## SAFETY NOTE

**GTO**  
light 2

n°: 02 - 2020

## **AVIS SECURITE CRITIQUE sur la sellette WOODY VALLEY GTO Light 2**

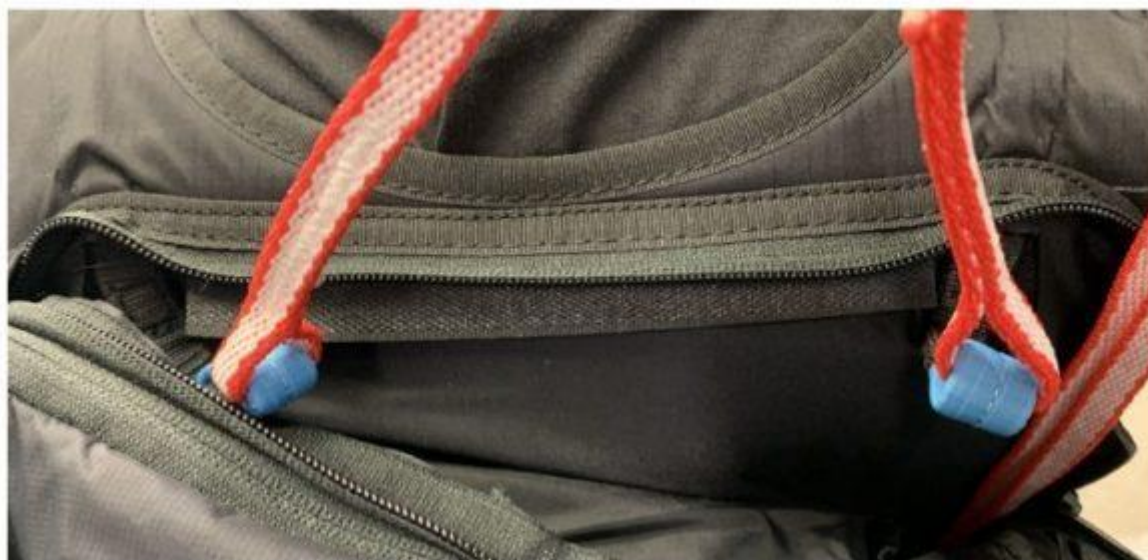
### **Contrôle : inspectez les 2 boucles V-line**

Ouvrez le zip derrière les bretelles de la sellette (photos ci-dessous), dégagez les deux boucles V-line et assurez-vous que chaque boucle a été cousu avec du fil blanc (couture visible sur le 3è photo). Faites très attention car les boucles peuvent sembler bien en apparence même si la couture manque car les deux couches sont collés ensemble. Si vous voyez la couture blanche, alors c'est conforme, aucune action n'est nécessaire et il vous suffit de remettre la V-line dans son compartiment et de la fermer comme expliqué dans le manuel d'utilisation.

Si la couture d'une ou des deux boucles est manquante, votre sellette GTO LIGHT 2 ne doit pas être utilisée. Contactez votre revendeur Woody Valley local pour une réparation qui se fera sous garantie.
